Dotyczy: wykonania prac konserwatorskich i robót budowlanych gotyckiej Bazyliki św. Jakuba Starszego Apostoła i św. Agnieszki w Nysie.

Zamawiający informuje, że w trakcie postępowania wpłynęły pytania dotyczące treści zapytania ofertowego. Zamawiający przekazuje Wykonawcom treść pytań wraz z odpowiedziami.

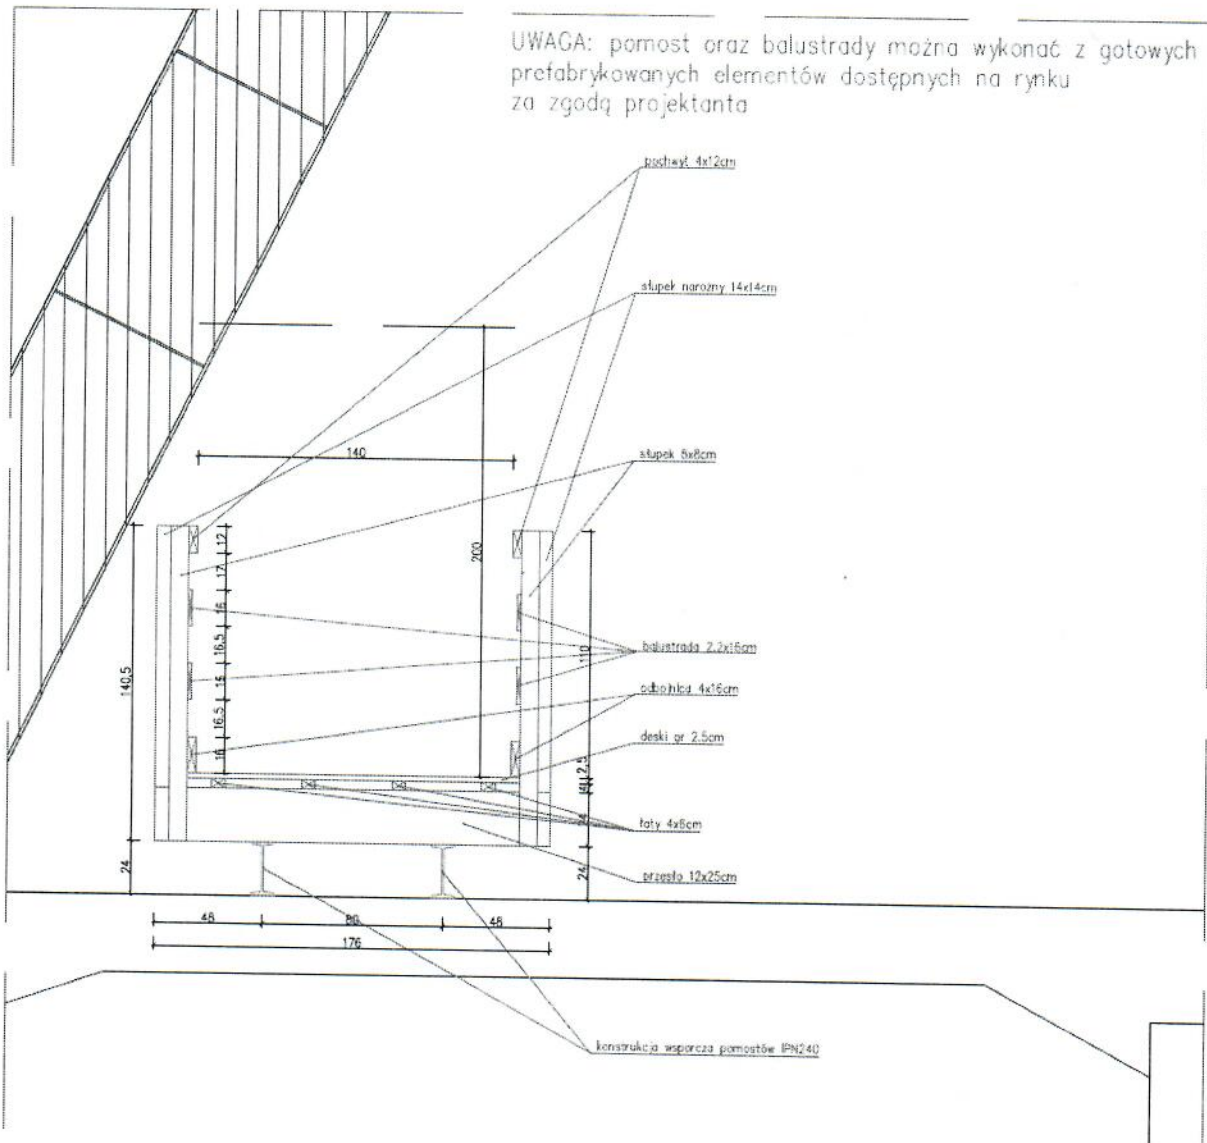
Pytanie nr 6. *W projekcie wykonawczym jest informacja o tym, że należy wykonać ciąg komunikacyjny pod dachem bazyliki w celu udostępnienia go dla ruchu turystycznego. Podczas wizji stwierdzono występowanie takiego ciągu komunikacyjnego na części strychu. Czy do wyceny należy przyjąć tylko wykonanie konstrukcji na brakującym odcinku czy też na całości powierzchni?*

Odp.: Ciągi komunikacyjne należy wykonać na 30% powierzchni strychu, zgodnie ze schematem jak poniżej:

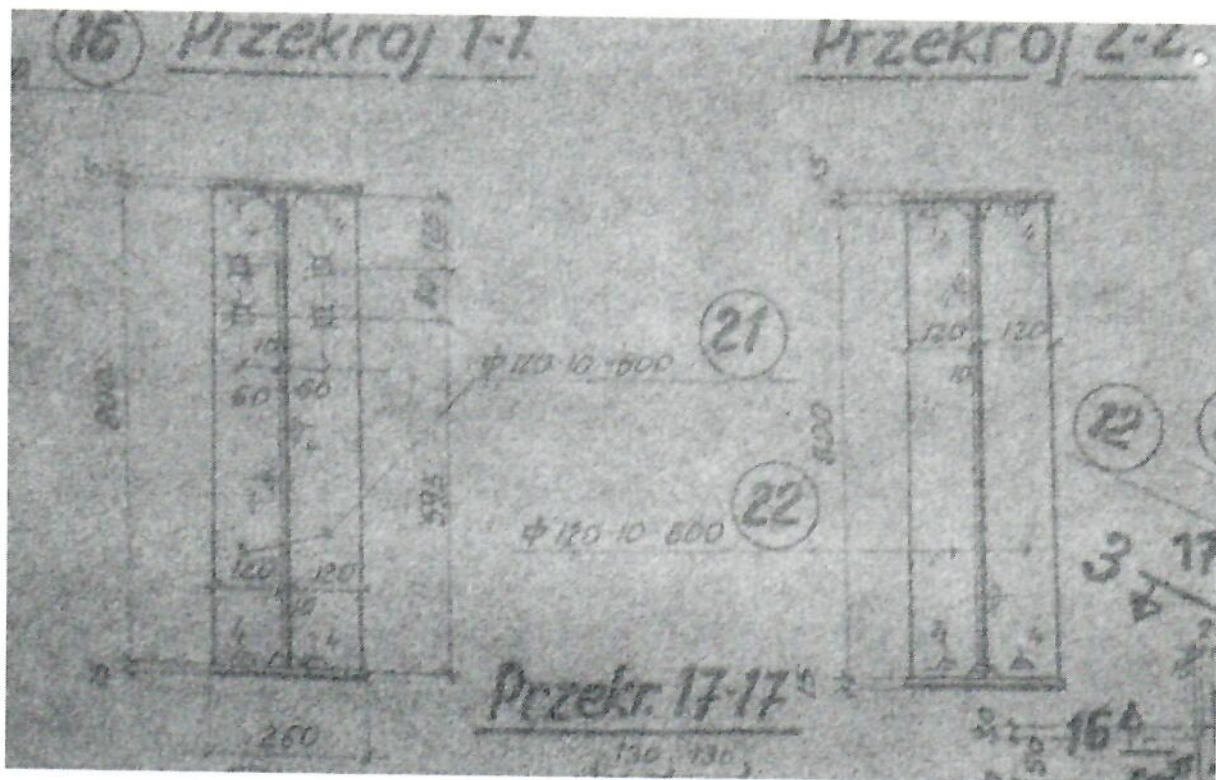
Pytanie nr 7. *W udostępnionym przedmiarze robót są przyjęte ilości drewna potrzebnego do wykonania ciągu komunikacyjnego na strychu bazyliki. W projekcie brak jest informacji o wymiarach, ilości elementów potrzebnych do wykonania takiego ciągu. Prosimy o podanie dokładnych wymiarów i rodzaju elementów z jakich należy wykonać ciąg komunikacyjny.*

Odp.: Ciągi komunikacyjne na strychu Bazyliki należy wykonać z elementów stalowych i drewnianych, jak na rysunku poniżej:
